**AVIS RELATIF À LA PROTECTION
CONTRE LES EVENTUELS EFFETS NOCIFS ET NUISANCES
PROVOQUÉS PAR LES RAYONNEMENTS NON IONISANTS
GÉNÉRÉS PAR DES ANTENNES ÉMETTRICES STATIONNAIRES**

Commune : HOUFFALIZE - Exploitant : PROXIMUS

Référence exploitant : 61HOF_01

Rapport n° 1422 / 2025

Figure 1 : Vue en plan des lieux de séjour et des points de contrôle

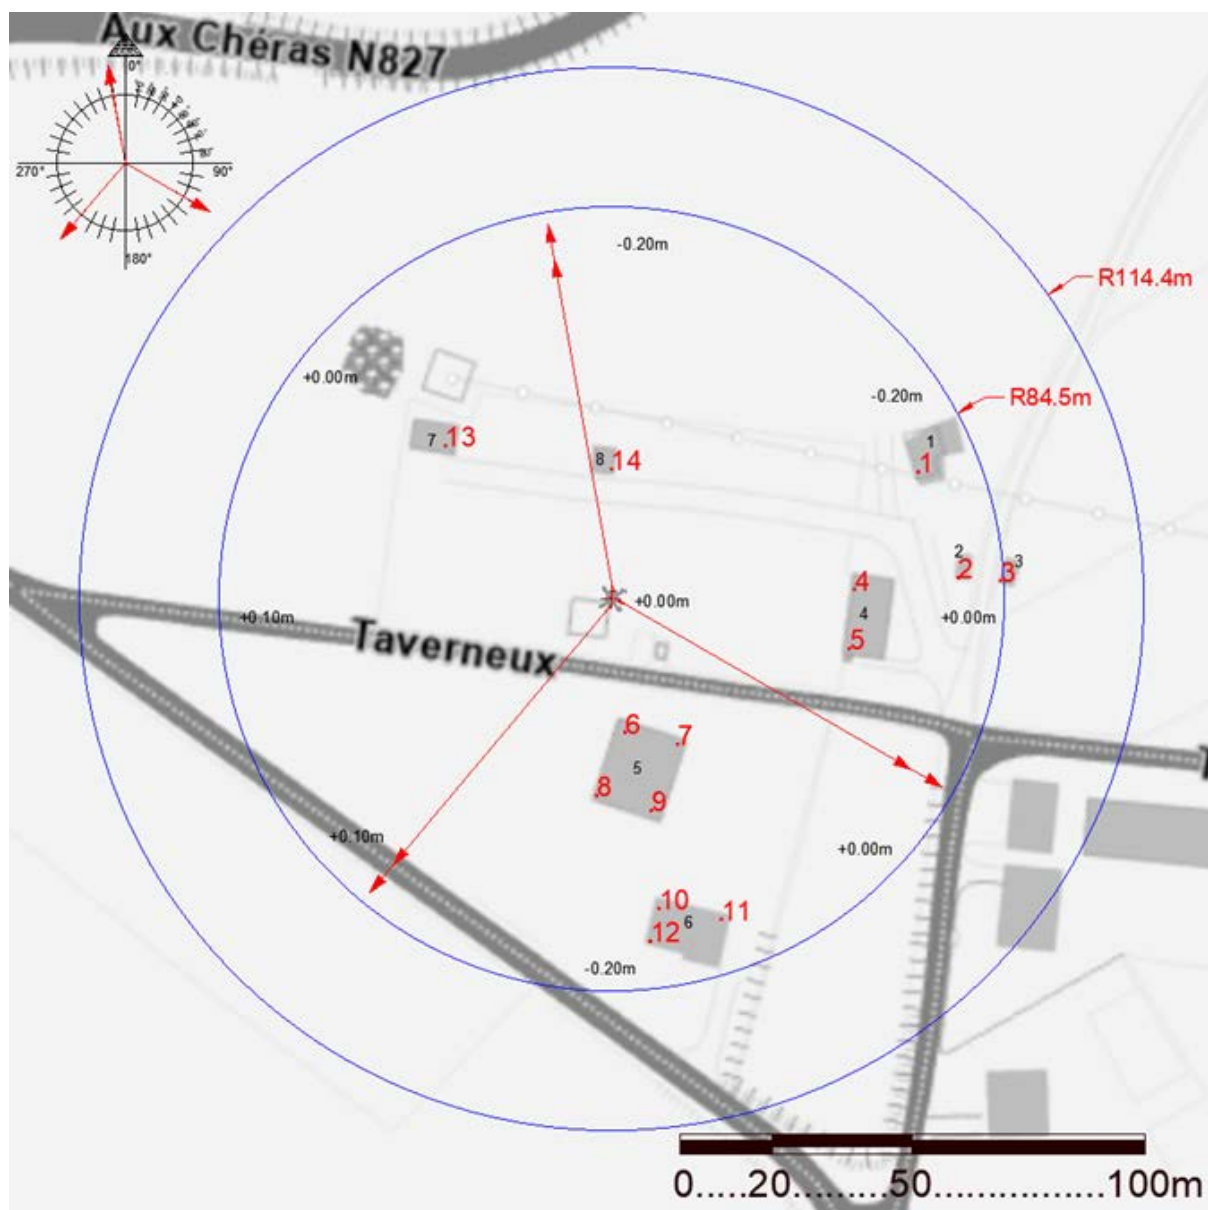
N° point de contrôle	LS	Atténuation (dB)	Indice d'exposition relatif à la limite par installation IE_i
5	4	3,0	0,010
10	6	3,0	0,009
11	6	3,0	0,009
2	2	3,0	0,009
12	6	3,0	0,009
3	3	3,0	0,008
8	5	3,0	0,007
4	4	3,0	0,007
14	8	3,0	0,007
7	5	3,0	0,006
9	5	3,0	0,006
13	7	3,0	0,006
1	1	3,0	0,005
6	5	3,0	0,004

En ce qui concerne les antennes de l'installation mentionnées dans le tableau 1, la distance maximale à laquelle la limite pourrait être atteinte, à l'extérieur, est égale à 94,9 m. S'il n'y a pas de LS à une distance inférieure, les antennes respectent forcément la limite d'immission.

Dans le cas des LS situés à l'intérieur des bâtiments, une atténuation d'obstacle est prise en compte et il en résulte que la distance maximale à laquelle la limite pourrait être atteinte se réduit à 67,7 m.

Figure 2 : Vue en plan des installations d’antennes dans un rayon de 300 mètres autour de l’installation faisant l’objet de la demande d’avis

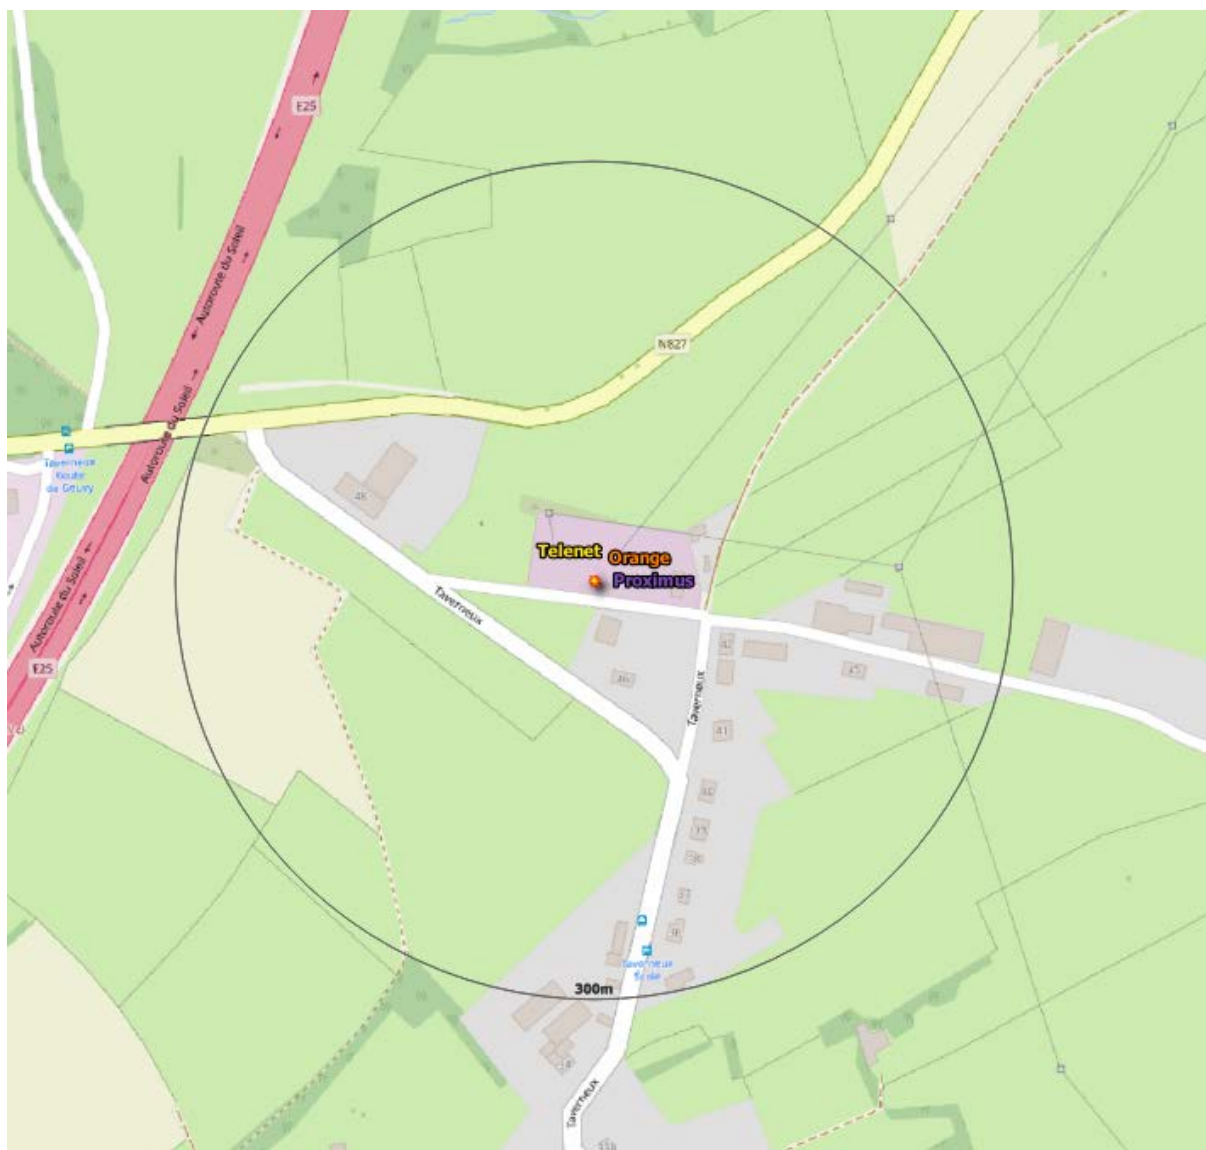
- il y a au plus 4 installations d’antennes émettrices stationnaires présentes dans la zone d’évaluation de 300 mètres de rayon représentée dans la figure 2, y inclus l’installation référencée dans le paragraphe 2 : la limite cumulative définie à l’article 4, §2 du décret est

- b) il y a exactement 5 installations d'antennes émettrices stationnaires présentes dans la zone d'évaluation de 300 mètres de rayon représentée dans la figure 2, y inclus l'installation référencée dans le paragraphe 2 et il existe, pour 3 ou 4 de ces installations, un avis attestant le respect de la limite abrogée de 3 V/m : la limite cumulative définie à l'article 4, §2 du décret est nécessairement respectée dans les lieux de séjour à l'intérieur de la zone d'évaluation de 300 mètres de rayon ;

- c) dans tous les autres cas, il a été vérifié que la limite cumulative définie à l'article 4, §2 du décret n'est pas dépassée dans les lieux de séjour sur base du nombre d'installations localisées dans la zone d'évaluation de 300 mètres de rayon représentée dans la figure 2, de leur localisation ainsi que des données inscrites dans la figure 1 et au paragraphe 4 du présent avis et dans les avis attestant le respect de la limite par installation ou de la limite abrogée de 3 V/m relatifs aux autres installations reprises dans la figure 2.

Compte tenu des considérations ci-dessus, il apparaît que l'intensité du rayonnement électromagnétique généré, dans les lieux de séjour situés dans un rayon de 300 mètres autour de l'installation référencée dans le paragraphe 2, par l'ensemble des antennes émettrices stationnaires de l'ensemble des exploitants du même site d'antennes émettrices stationnaires respecte la limite fixée à l'article 4, § 2 du décret.
